Protokoll

Nr. 4/ 2017

zur Sitzung des Gestaltungsbeirats (GBR)

- 1 Vorstellung und Beratung des BVH „**Hindenburgstraße 60, Neubau Lidl-Markt**“ mit Bauherr und Architekten
 - W i e d e r v o r l a g e

TOP 1: Hindenburgstraße 60

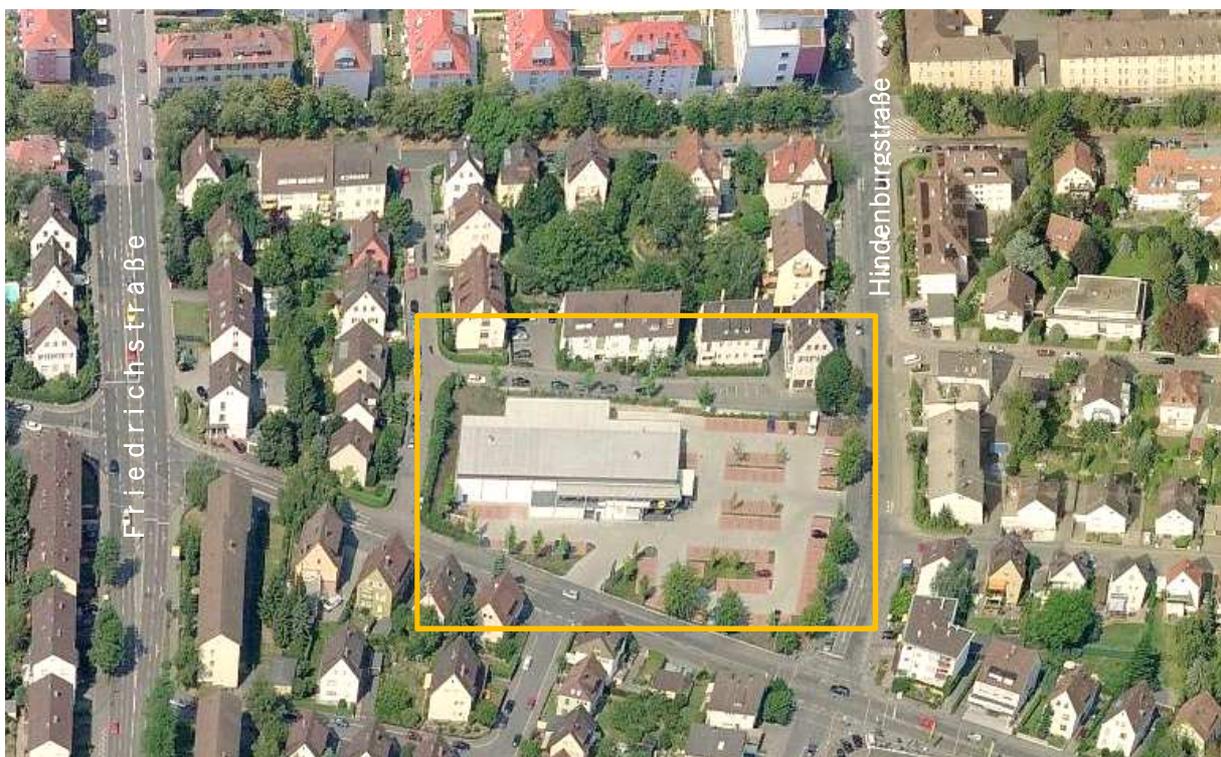
Zunächst würdigt der Gestaltungsbeirat, dass durch die **Ergänzung** des bestehenden Discount-Markts **mit Wohnungen eine attraktive Belegung des Quartiersmittelpunkts** zu erwarten ist. Auch die Realisierung einer unterirdischen Quartiersgarage wird begrüßt, da sie eine Entlastung der Freiräume von ruhendem Verkehr in der Umgebung ermöglicht. Die Gestaltung des Gebäudevolumens und der Freiräume hat im vorliegenden Entwurf jedoch noch keine ausreichende Qualität für diesen Standort.

Die **vorgeschlagene farbliche Differenzierung einzelner Fassadenflächen** und die Fragmentierung der Wohngebäude in insgesamt 5 Baukörper auf dem Dach des Discount-Markts **führen zu keiner angemessenen Integration des Gebäudekomplexes in die kleinteilige Struktur der Nachbarschaft**. Durch weitere Anbauten in Form von Fluchttreppenhäusern und Technikräumen, die in den Ansichten nicht dargestellt sind, sowie durch Fassadenöffnungen mit sehr unterschiedlichen Formaten entsteht **kein zusammenhängendes Gesamtensemble**. Vom Parkplatz aus nördlicher Richtung wirkt das Gebäude durch den aufgesetzten Gebäuderiegel sehr monumental. Die Einfahrten in die Parkebene im Erdgeschoss und zur Laderampe sind nicht ausreichend auf die Proportionen der Gesamtfassade abgestimmt. **Die übrigen Fassaden** wirken in allen Farbvarianten aufgrund des **großen Anteils geschlossener Flächen und der Höhe des Gebäudekomplexes sehr massiv**. Sie erzeugen Rückseiten zum Quartier.

Der Gestaltungsbeirat schlägt vor, das **Wohnbauprogramm auf dem Dach des Discount-Markts in drei parallelen Reihen anzuordnen**, in die auch die horizontalen und vertikalen Erschließungsflächen zu integrieren sind. Um ein zusammenhängendes Gesamtensemble entstehen zu lassen, sollte eine **Fassadenstruktur für den Gesamtkomplex entwickelt werden**, die sich an die unterschiedlichen Anforderungen (Öffnungsgrad für die Belichtung und Belüftung / Maßstäblichkeit gegenüber der Nachbarbebauung) der einzelnen Nutzungen (Einzelhandel / Parkplätze / Wohnungen) ortsabhängig anpassen lässt. **Alternativ wäre zu überprüfen, ob eine Artikulation der Wohngebäude als offene, transparente Gebäuderiegel auf einem monolithischen Volumen des Discounts-Markts mit Einzelöffnungen zu einer maßstabsgerechten Integration des Gesamtvolumens führt**. Eine Fassadengestaltung ausschließlich mit Wärmedämmverbundsystem hat in jedem Fall keine ausreichende Wertigkeit für einen Gebäudekomplex dieser Größenordnung in einem Quartiersumfeld.

Auch die **Organisation der unterschiedlichen Freibereiche** führt zu einer starken Fragmentierung des Stadtraums. Anstatt die einzelnen Nutzflächen nebeneinander anzuordnen, sollte die Möglichkeit einer stärkeren Integration der einzelnen Flächen überprüft werden. So könnte ein **städtischer Platzraum mit Aufenthaltsqualität** entstehen. Mit dieser Zielrichtung sollte darüber nachgedacht werden, die Rampen zur Tiefgarage entweder in den Gebäudekomplex zu integrieren oder zusammen mit dem separaten Pavillon für die Bäckerei und dem Zugang zur Quartiersgarage in einem Sonderbaukörper einzuhausen.

Die Anordnung von Baumreihen entlang der Hindenburgstraße, Max-Elsass-Straße und Oststraße wirkt sich positiv auf die Qualität der Straßenräume aus. Diese Freiraumelemente könnten so fortgesetzt werden, dass drei Seiten des Grundstücks durch Bäume eingefasst werden. Auch der Dachaufbau sollte so gewählt werden, dass dort Bäume angepflanzt werden können, um den Bewohnern attraktive und geschützte Freibereiche zu gewähren.

Insbesondere **von den Vertretern des Gemeinderats** wird eine nochmalige Überprüfung der Anordnung des Discount-Markts auf der Erdgeschosebene mit direktem Zugang vom Parkplatz gefordert, um eine attraktive Schnittstelle des Gebäudes zum Quartier zu erreichen. Diese Schnittstelle sollte nicht mit Parkplätzen besetzt werden. Gegebenenfalls könnte hier durch eine großzügige Integration der Eingangsbereiche der Wohnungen, der Bäckerei sowie anderer Verkaufseinheiten eine belebte Fassade entstehen.

Ebenfalls sollte **überprüft werden, ob auch mit einer Reduzierung des Gebäudevolumens** die Verkaufsfläche von max. 1.500 qm erzielt werden kann. Besondere Aufmerksamkeit ist bei der weiteren Planung der Beeinträchtigung der Nachbarschaft durch Lärm insbesondere im Bereich der Anlieferung sowie durch Verschattung mittels entsprechender Gutachten zu widmen. Für die Bewertung der maßstäblichen Integration des Volumens in die Nachbarschaft wird die Erstellung eines Modells angeregt.

Der Gestaltungsbeirat empfiehlt die Wiedervorlage des Projekts.

Diskussion und Empfehlungen der Gestaltungsbeiratssitzung vom 18.11.2016

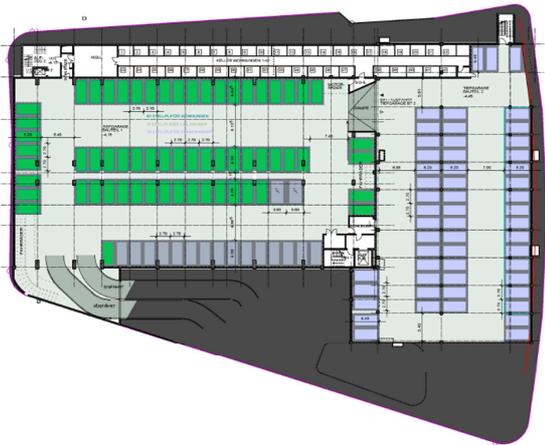
Die Planung zum Neubau des Lidl-Discounters mit überlagerter Wohnbebauung wird durch den Gestaltungsbeirat grundsätzlich begrüßt, da damit ein wichtiger Nahversorgungsstandort gesichert und eine verbesserte Raumstruktur und Freiraumgestaltung entstehen kann. Insgesamt besteht die Chance, aus einem reinen Versorgungsstandort einen **Quartiersmittelpunkt mit hoher funktionaler, gestalterischer und sozialer Bedeutung** zu schaffen.

Die horizontale Funktionsgliederung der Planung wird jedoch in Frage gestellt. Der Markt sollte im Erdgeschoss angeordnet sein mit direktem Bezug zum Freibereich. Nur so kann der Markt zum Treffpunkt und zentralem Ort entwickelt werden. Die gute Sichtbarkeit und Erreichbarkeit des Marktes ist von zentraler Bedeutung.

Die Parkierung für die Kunden kann in dem Geschoss über dem Markt mit einer separaten Zufahrt über die Oststraße erschlossen werden. Für die Bewohner kann eine Tiefgarage unter dem Markt hergestellt werden mit eigener Erschließung in die Wohnebene.

Für die Ausbildung der Wohnstrukturen über dem Markt sollte die Variante 3 weiterverfolgt werden, da sich die Staffelung und Durchdringung der Baukörper am besten in das umgebende Gebiet mit überwiegend 2-geschossiger Satteldachbebauung einfügt. Die in den Varianten 1 und 2 dargestellten Lammellenstrukturen im Wohnbereich lassen das Ensemble insgesamt zu groß und blockartig wirken, die Wohnnutzung würde sich abschotten und introvertiert sein. Die geplante 4-geschossige Bebauung stellt mit 15 m Gesamtgebäudehöhe bereits eine maximale Obergrenze dar.

Die vorgeschlagene Änderung der Anordnung der Parkierungsebenen mit einer erdgeschossigen Einzelhandelsnutzung eröffnet die **Chance, dem halböffentlichen Freiraum vor dem Markt** eine höhere

Vorgestellte Planung (Massenmodell)

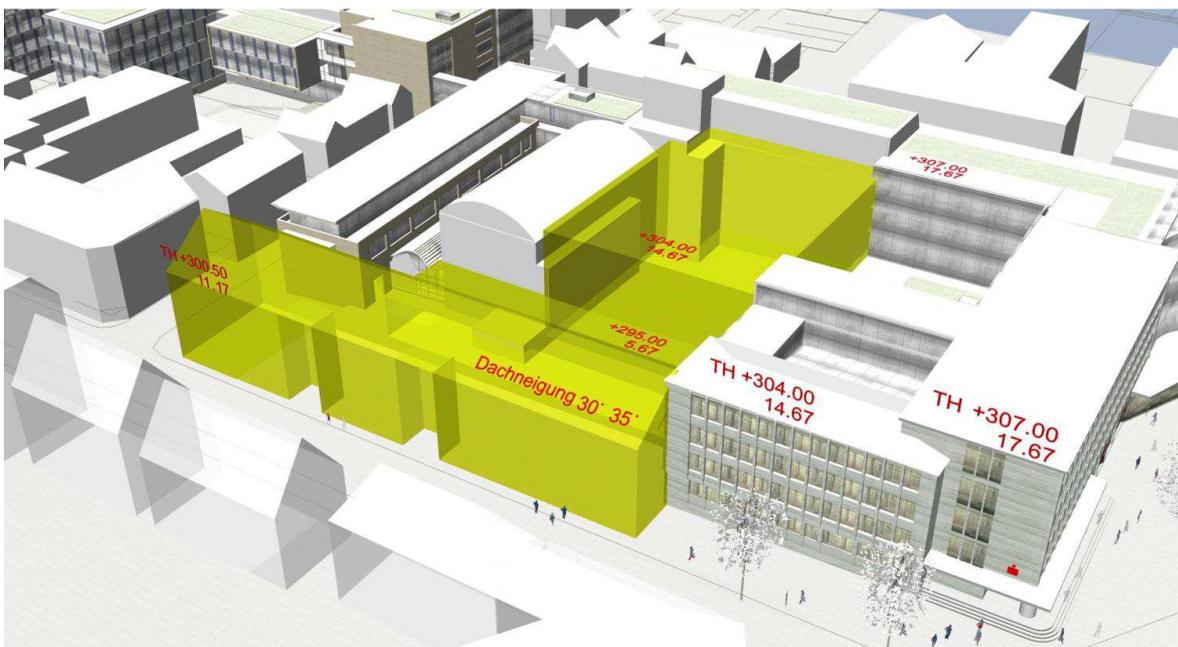
Der Gestaltungsbeirat sieht die Entwicklung des Areals im Zusammenwirken des gesamten Quartiers zwischen Schillerplatz und Gartenstraße. **Für eine Planung sind sehr komplexe Anforderungen zu berücksichtigen, daher wird die Durchführung eines ggf. 2-stufigen Wettbewerb-Verfahrens angeraten.**

In der 1. Bearbeitungsstufe sollte die **grundsätzliche Bebaubarkeit des Gesamtquartiers** geprüft werden, z.B. in Form einer diskursiven Annäherung zu den Themen Dichte und Baumassen, in der 2. Bearbeitungs-

stufe können **konkrete Baustrukturen und Nutzungsbausteine als Realisierungsabschnitte** entwickelt werden. Dabei sind die Vorgaben der Erhaltungssatzung grundsätzlich zu berücksichtigen, der Bestandserhalt der beiden Gebäude an der Schillerstraße ist entsprechend zu prüfen.

Ein Wettbewerbsverfahren dient der offensiven Entwicklung des Quartiers und der Festlegung von Spielräumen. Es zeigt damit auch den respektvollen Umgang mit dem Standort und der Bedeutung des Standortes in der Gesamtstadt.

Das **bestehende Gebäude aus den 50er Jahren**, welches den Schillerplatz begrenzt, **sollte erhalten und energetisch saniert** werden. Nach Einschätzung des Gestaltungsbeirats ist eine Weiternutzung des Gebäudes für verschiedene Nutzungsoptionen grundsätzlich möglich.
